Número: **1000242-22.2020.4.01.3800**

PETIÇÃO E DOCUMENTOS ANEXOS

Processo nº 1000242-22.2020.4.01.3800
Eixo Prioritário nº 1

Para:	Fundação Renova	**Data:**	03 de novembro de 2020
Empresa:	Fundação Renova	**De:**	Layane Silva
Copia para:	Thiago Toussaint e Fernando Pantuzzo	**Projeto #:**	SRK 040-17 – OS55
Assunto:	Consolidação das argumentações técnicas da Fundação Renova em resposta à Deliberação CIF N° 396/2020 e Nota Técnica N° CT-GRSA 05/2020 sobre a avaliação dos estudos dos Indicadores e Metas das Ações Relativas ao Manejo de Rejeitos nos Trechos de 1 a 11

Figura 1 : Vazão média diária na estação Colatina (56994500). Fonte: Sistema de Informações Hidrológicas da Agência Nacional de Águas (ANA).

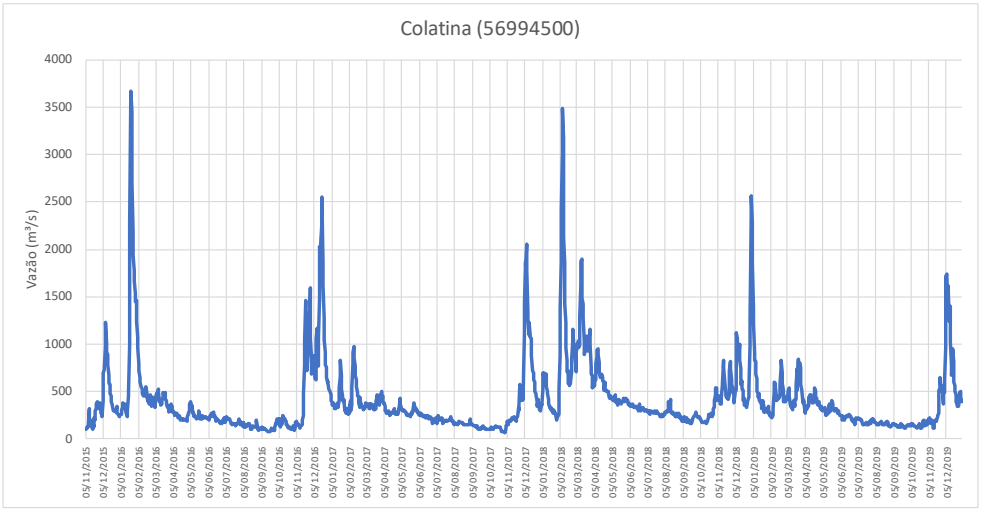
Nota Técnica NT nº 06/2020: Recomendação 07: *É recomendado a revisão das informações apresentadas para evitar o conflito de afirmações*".

Resposta:
